VERWALTUNGSAUSSCHUSS DES EUROPÄISCHEN
ÜBEREINKOMMENS ÜBER DIE INTERNATIONALE
BEFÖRDERUNG VON GEFÄHRLICHEN GÜTERN AUF
BINNENWASSERSTRASSEN (ADN)

Änderungsentwürfe zu der dem ADN beigefügten Verordnung¹

In seiner zwölften Sitzung (31. Januar 2014) forderte der ADN-Verwaltungsausschuss das Sekretariat auf, eine konsolidierte Liste aller Änderungen zu erstellen, die er im Hinblick auf ein Inkrafttreten am 1. Januar 2015 angenommen hat, damit diese zum Gegenstand eines offiziellen Vorschlags nach dem in Artikel 20 geregelten Verfahren gemacht werden können. Die Notifizierung sollte spätestens am 1. Juli 2014 erfolgen und den geplanten Inkrafttretungszeitpunkt (1. Januar 2015) beinhalten (siehe ECE/ADN/26, Absatz 14).

„**3.5.4.2 Kennzeichen für freigestellte Mengen**

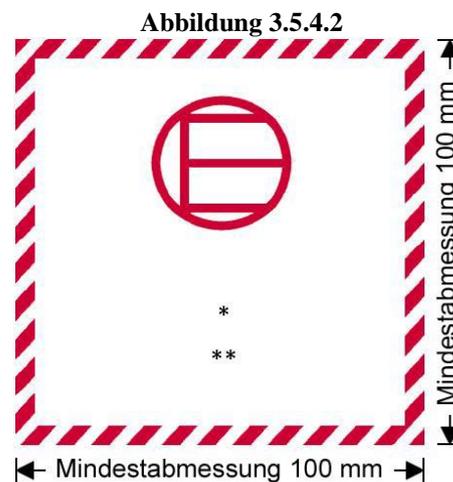
3.5.4.2 erhält folgenden Wortlaut:

Abbildung 5.2.1.8.3

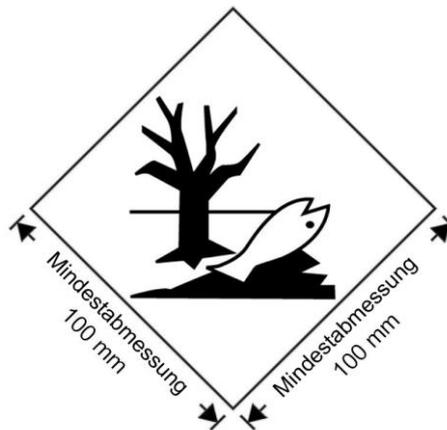
5.2.1.8.3 erhält folgenden Wortlaut:

„5.2.1.8.3 Das Kennzeichen für umweltgefährdende Stoffe muss der Abbildung 5.2.1.8.3 entsprechen.“

Abbildung 5.2.2.2.1.1

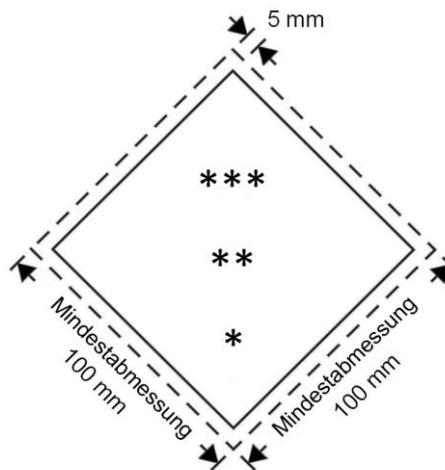
5.2.2.2.1.1 erhält folgenden Wortlaut:

„5.2.2.2.1.1 Die Gefahrzettel müssen wie in Abbildung 5.2.2.2.1.1 dargestellt gestaltet sein.

Abbildung 5.3.1.7.1

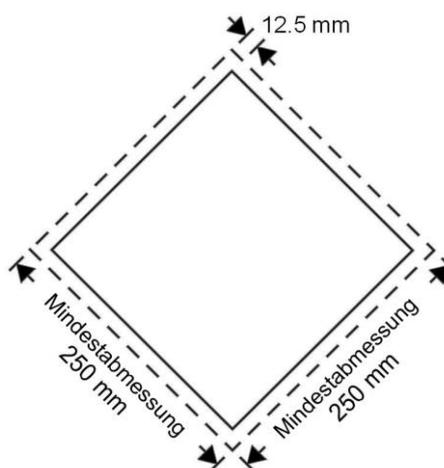
5.3.1.7.1 erhält folgenden Wortlaut:

„5.3.1.7.1 Mit Ausnahme des in Absatz 5.3.1.7.2 beschriebenen Großzettels (Placards) für die Klasse 7 und des in Unterabschnitt 5.3.6.2 beschriebenen Kennzeichens für umweltgefährdende Stoffe muss ein Großzettel (Placard) wie in Abbildung 5.3.1.7.1 dargestellt gestaltet sein

Abbildung 5.5.2.3.2

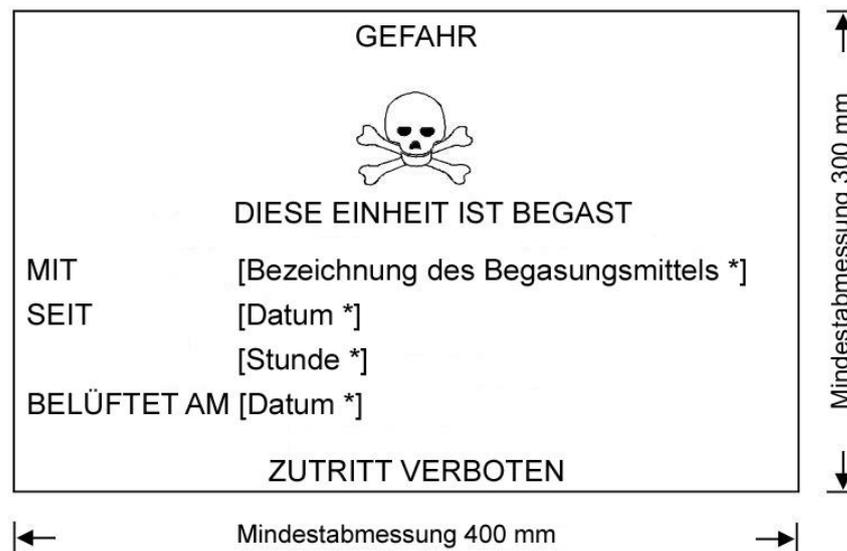
5.5.2.3.2 erhält folgenden Wortlaut:

„5.5.2.3.2 Das Warnkennzeichen für Begasung muss der Abbildung 5.5.2.3.2 entsprechen.

Abbildung 5.5.3.6.2

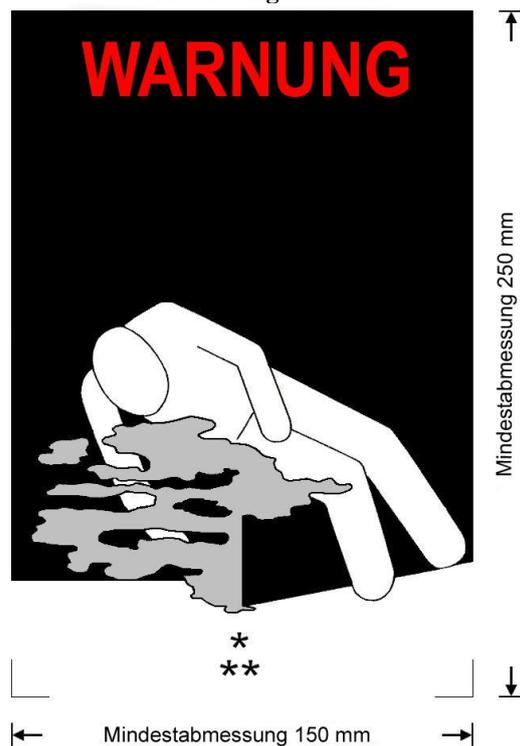
5.5.3.6.2 erhält folgenden Wortlaut:

„5.5.3.6.2 Das Warnkennzeichen muss der Abbildung 5.5.3.6.2 entsprechen.
